Regionalne Towarzystwo Budownictwa Społecznego Sp. z o.o.

Uzupełnienie odpowiedzi na pytania z dnia 19-09-2017r.

Regionalne Towarzystwo Budownictwa Społecznego Sp. z o.o. z siedzibą w Zielonej Górze przedstawia uzupełnienia do odpowiedzi opublikowanych dnia 27-09-2017r., tj. przedstawia odpowiedzi na pytania nr 1, 2 i 3 przesłane do siedziby naszej Spółki w dniu 19-09-2017r. przez jednego z zainteresowanych. Pytania dotyczyły nie załączenia w projekcie instalacji elektrycznej:

SCHEMAT TABLICZY TM - 3 POKOJE

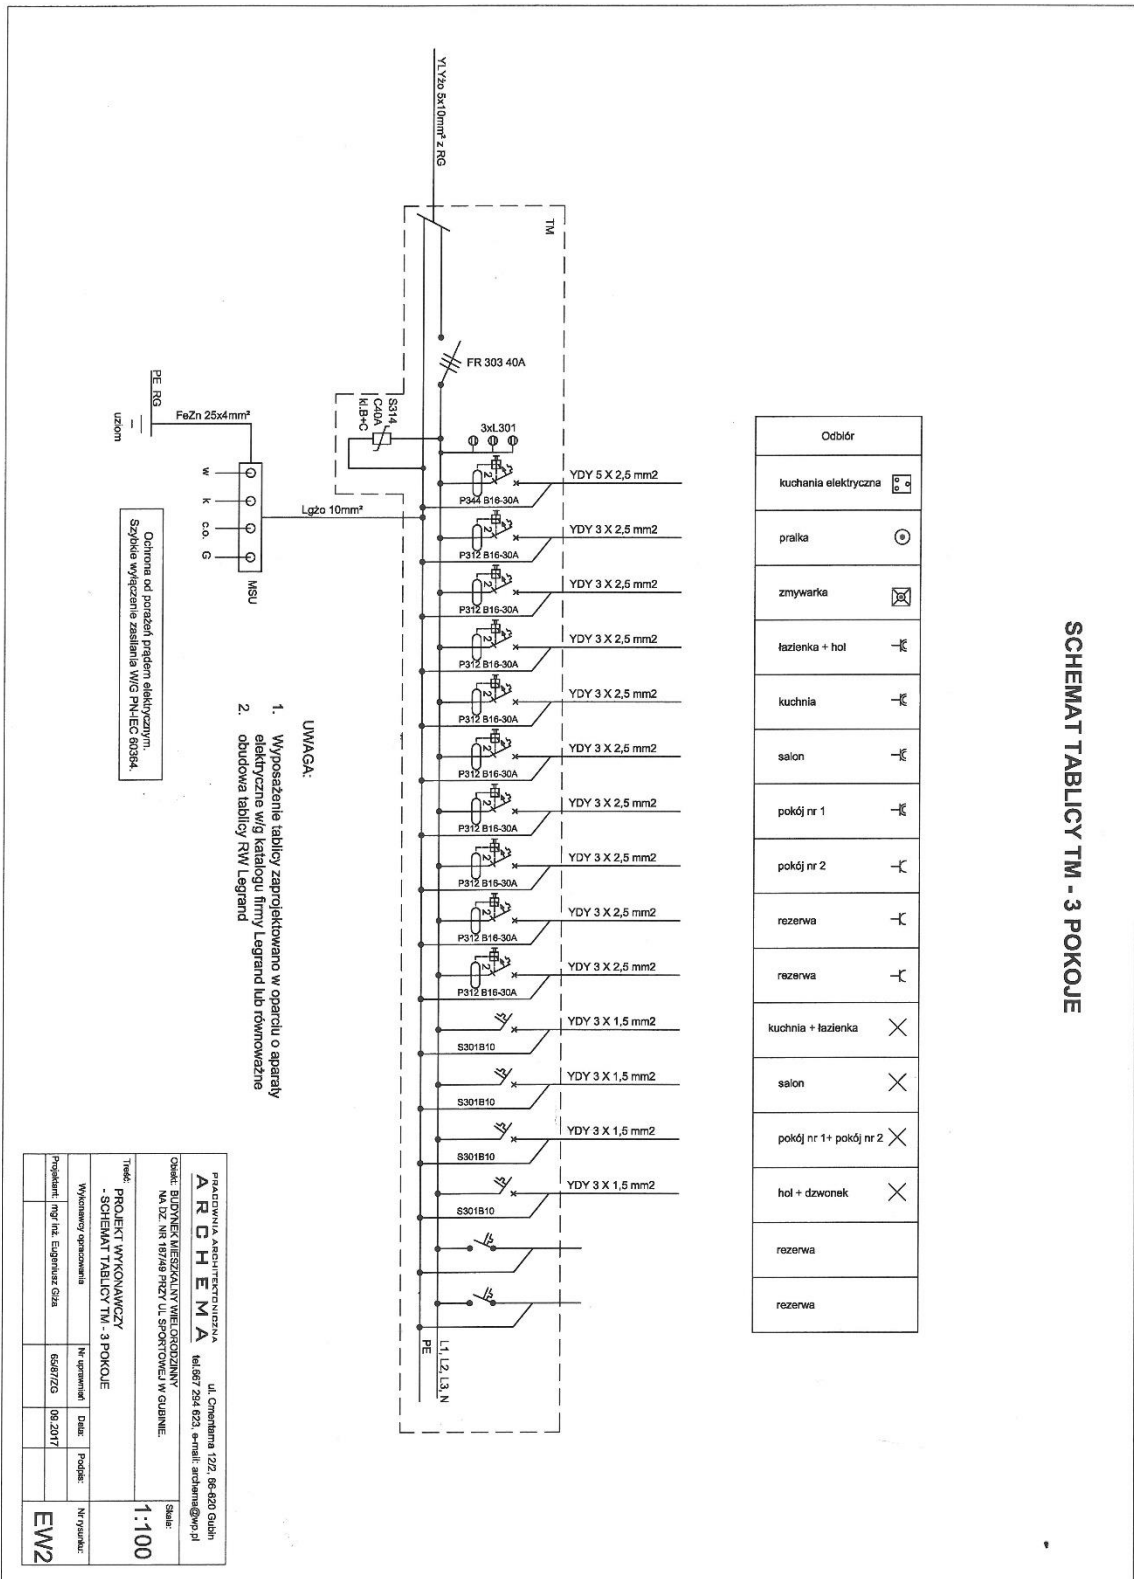
1. schematów tablic mieszkaniowych;
2. schematy tablicy administracyjnej;
3. szkicu połączeń wyrównawczych głównych i miejscowych (łazienki).

Schematy tablic mieszkaniowych dla lokali dwupokojowych oraz trzypokojowych.
